**Avis d'hydrogéologue agréé portant sur la protection des captages d'eau potable
de la commune de PLANCHER LES MINES**

Par **Sébastien LIBOZ**

*Hydrogéologue Agréé en matière d'hygiène publique
pour le département de Haute Saône*

15 mars 2013

Figure 4 : « Roches » - Contexte géologique local et zone d'alimentation supposée

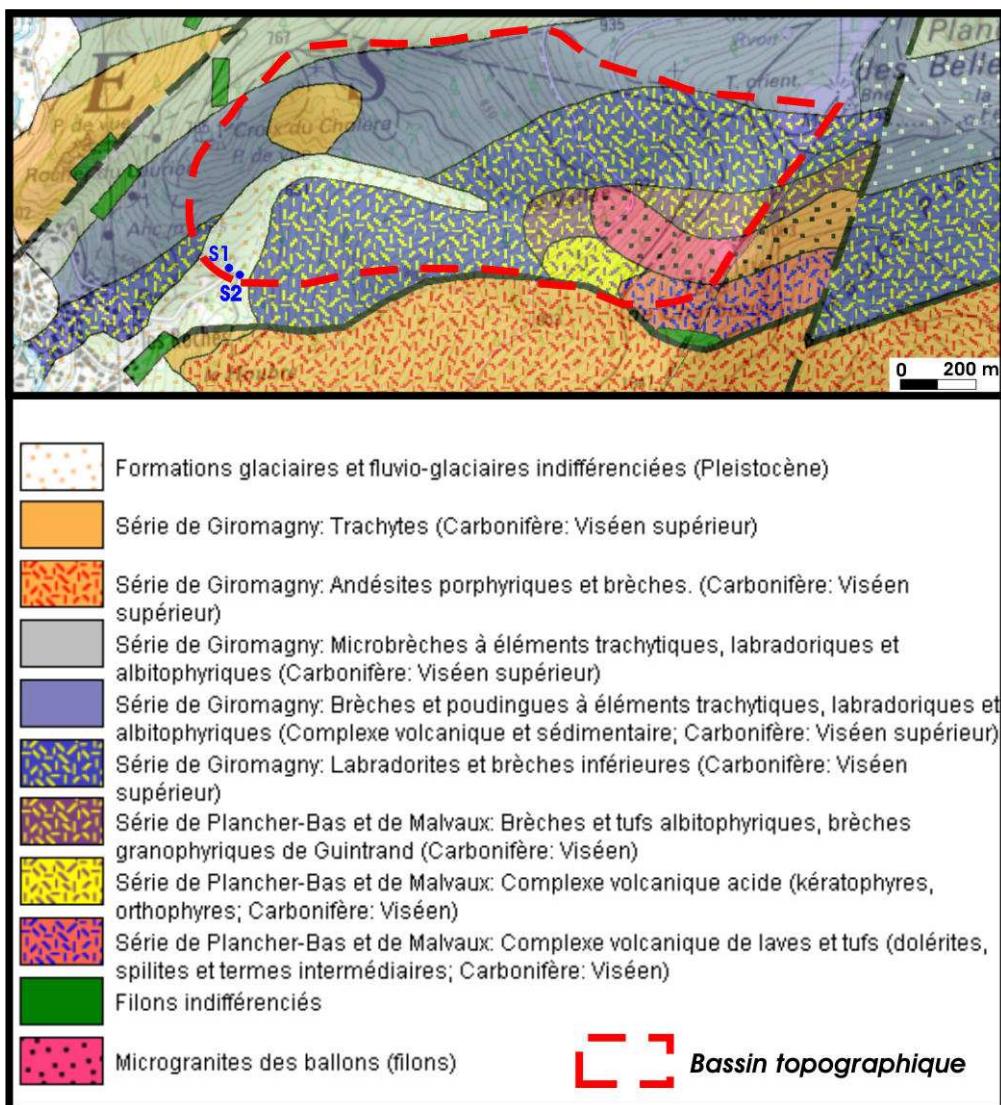
8 - DELIMITATION DE LA ZONE D'ALIMENTATION DES SOURCES

8.1 Captage S₁

D'origine fissurale et située dans un contexte topographique à forte pente, la zone d'alimentation du captage S₁ est probablement relativement limitée et se développe très certainement selon une logique topographique sur le relief boisé dominant la zone d'émergence.

8.2 Captage S₂

Vraisemblablement essentiellement alimenté par de l'eau en provenance du ruisseau drainant le talweg situé entre les sommets de Croix du Choléra et la Tête de Charborue, le bassin versant de ce second captage doit ainsi se confondre avec celui du petit cours d'eau

Figure 5 : Illustration schématique du PPI de la source des Roches S₂

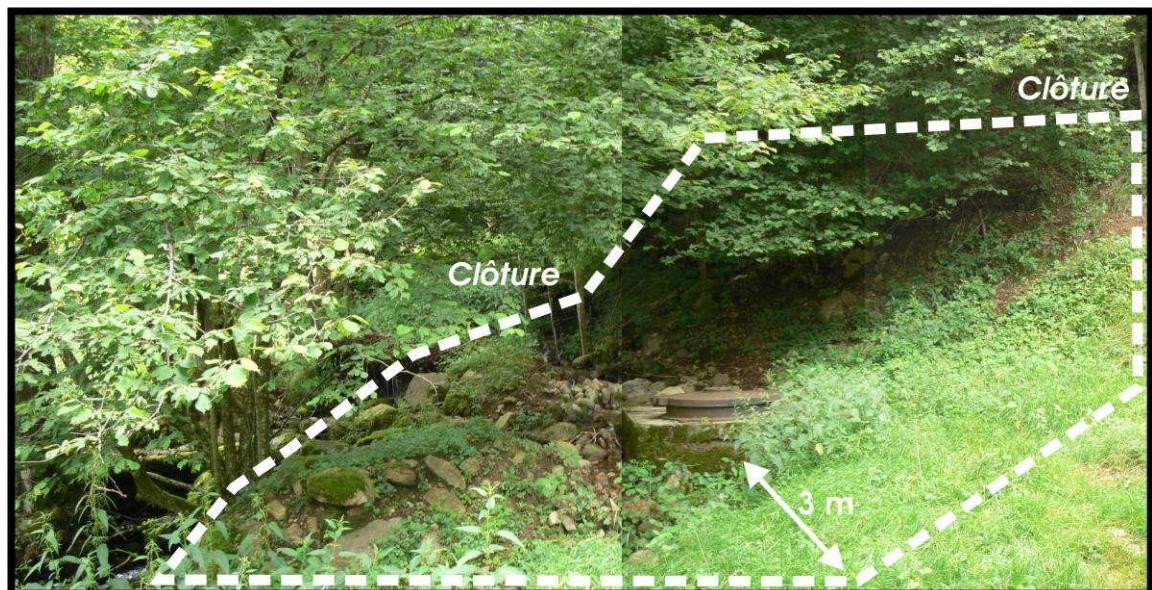
12.1.1.2 Captage S2

Le captage S2 ne bénéficie également, actuellement, d'aucune mesure de protection particulière.

Le périmètre de protection immédiat qu'il conviendra de clôturer efficacement, sera délimité de la façon suivante :

- Côté aval (en provenance du chemin d'accès), la limite du PPI pourra être limitée à 3 m.

- Côté versant, le périmètre s'étendra jusqu'au niveau de la rupture de pente boisée et pourra être raccordé à la clôture existante qui situé en léger surplomb du captage.
- Côté amont (ruisseau), les contours du périmètre devra au minimum atteindre la clôture existante qui enjambe le cours d'eau à environ 4 à 5 m de l'ouvrage.
- Côté ruisseau, le périmètre suivra la rupture de pente également éloigné d'environ 4 m de l'ouvrage.

Ainsi les contours du périmètre immédiat formeront un carré adapté à la topographie des lieux d'environ 8 x 8 m de côté englobant une partie du lit du ruisseau qui s'écoule à proximité immédiate du captage.

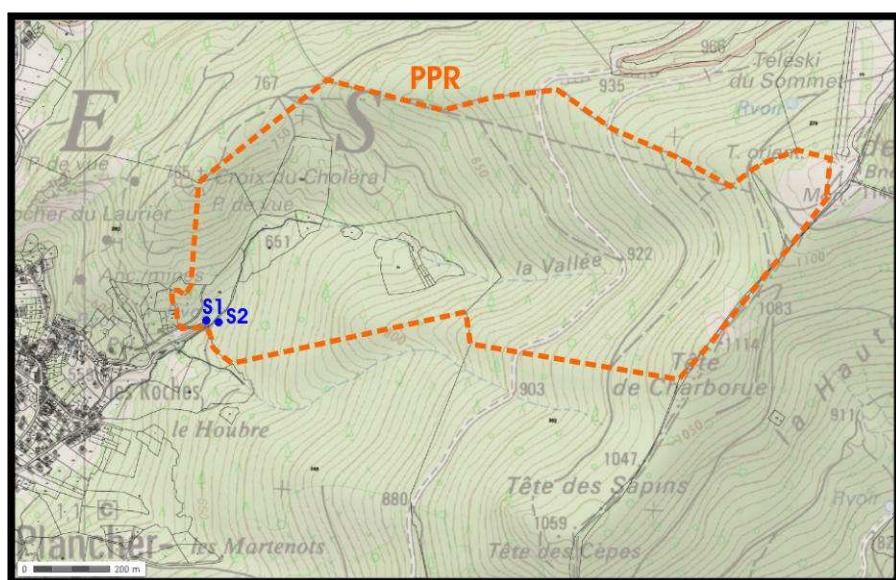
12.2.1.1 Délimitation

En l'absence d'éléments complémentaires permettant d'affiner précisément les contours de la zone d'alimentation des secteurs de source des Roches, le périmètre de protection rapprochée sera délimité au minimum autour du bassin versant topographie tel qu'il a été défini dans le chapitre 8.

Un seul PPR commun aux deux sources sera délimité.

Afin de simplifier sa matérialisation sur le terrain, son contour est adapté aux limites cadastrales, administratives et/ou topographiques.

Si elles existent, il pourra être également adapté aux limites de parcelles boisées sous réserves que les limites topographiques soient au maximum incluses dans le PPR.

Figure 8 : « Mourlot » - Contexte géologique local et zone d'alimentation supposée

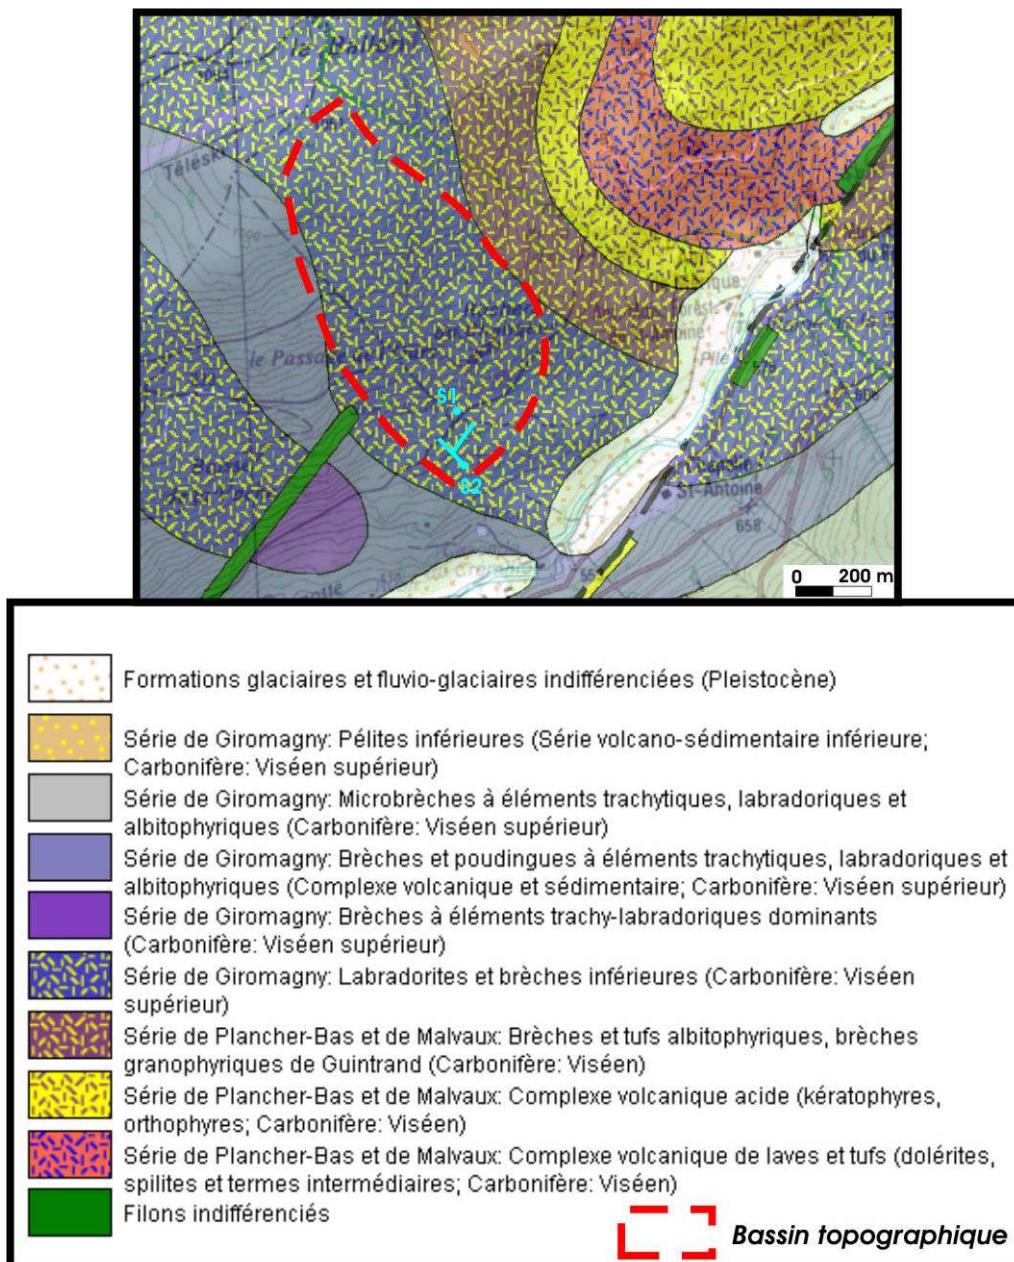
En l'absence d'autres données précises sur la géométrie des formations brèchiques et la circulation de l'eau sur le massif, je retiendrais une délimitation du bassin versant basée sur une logique topographique.

Il intègre bien évident le décalage vers le nord-est de la zone pour prendre en compte le drainage par le réseau de galeries.

En outre, pour tenir compte d'un possible drainage favorisé par un système de fracture empruntant le système de filon anciennement exploité et dont l'orientation s'effectue en direction du nord-est, je propose d'étendre la limite du bassin versant de ce captage dans cette direction jusqu'à la limite géologique avec la série de Plancher Bas cartographiée sur la carte géologique (figure 7).

Figure 9 : Plan schématique du PPI de la source Mourlot S₁

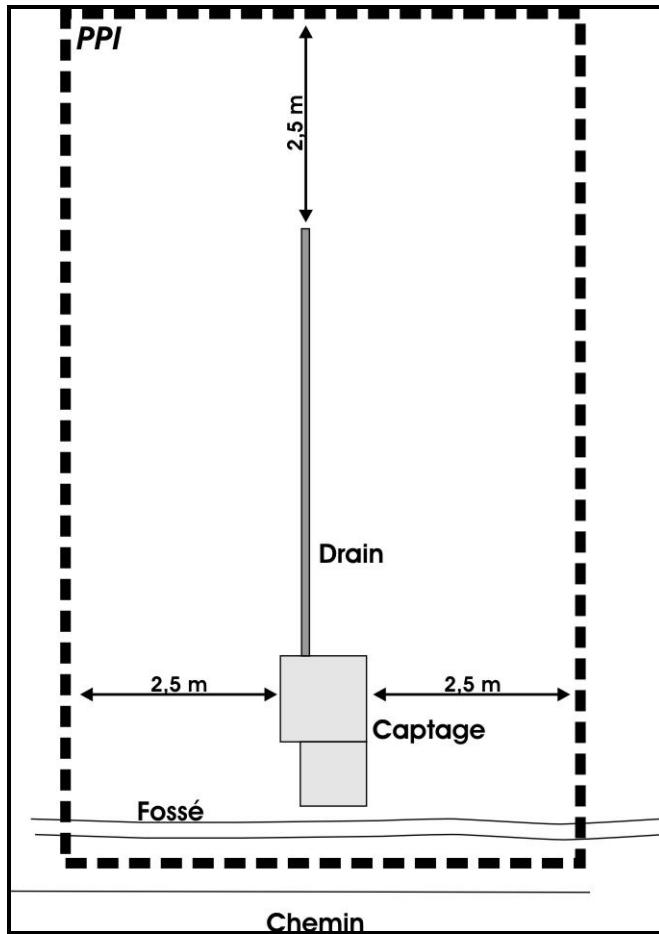
Afin d'assurer une protection physique et une matérialisation efficace de la zone de captage je propose la mise en place d'un périmètre de protection immédiat (PPI) de forme rectangulaire d'au minimum 6 x 8 m qui reprendra les caractéristique du schéma de la page suivante.

Il est impératif, que le drain d'alimentation soit inclus en totalité dans ce périmètre de protection. La longueur entre la fin du drain et les contours du périmètre immédiat ne devra pas être inférieure à 2,5 m.

Figure 10 : Plan schématique du PPI de la source Mourlot S₂

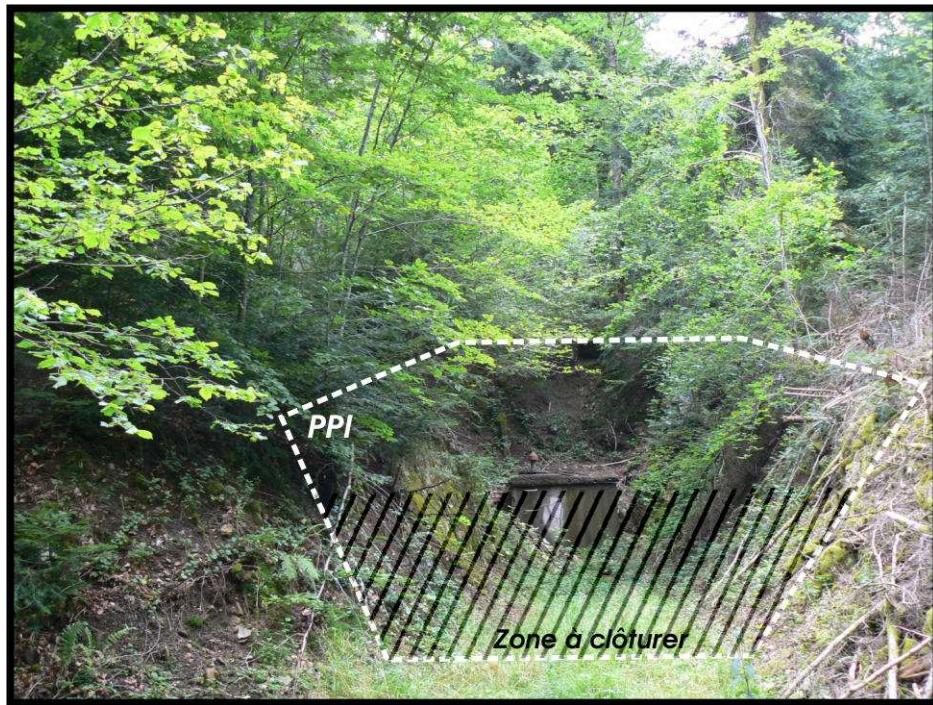
L'accès à l'ancienne mine est situé au fond d'une tranchée aux flancs escarpés de quelques dizaines de mètres de longueur.

Ainsi, le périmètre de protection immédiat reprendra les contours de cette tranchée tels qu'ils sont représentés sur le schéma présenté ci-après et formera un rectangle d'environ 30 x 10 m.

Figure 11 : « Mourlot » - Plan du périmètre de protection rapprochée

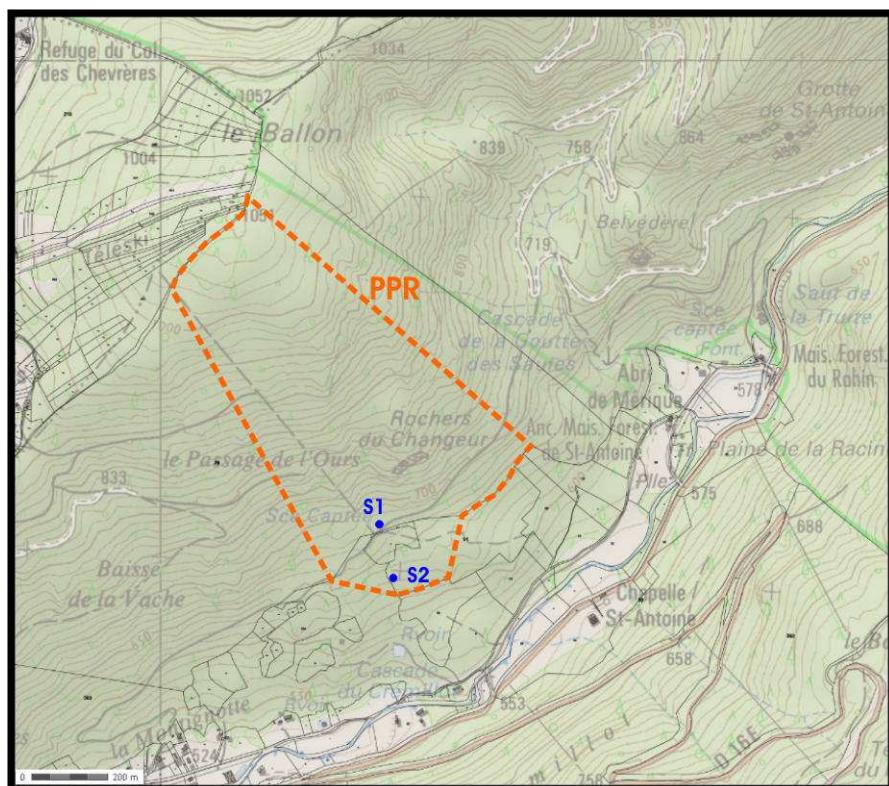
Afin de simplifier sa matérialisation foncière, son tracé est adapté aux contours parcellaires, topographiques ou géographiques.

Si elles existent, il pourra être également adapté aux limites de parcelles boisées sous réserves que les limites topographiques soient incluses dans le PPR.
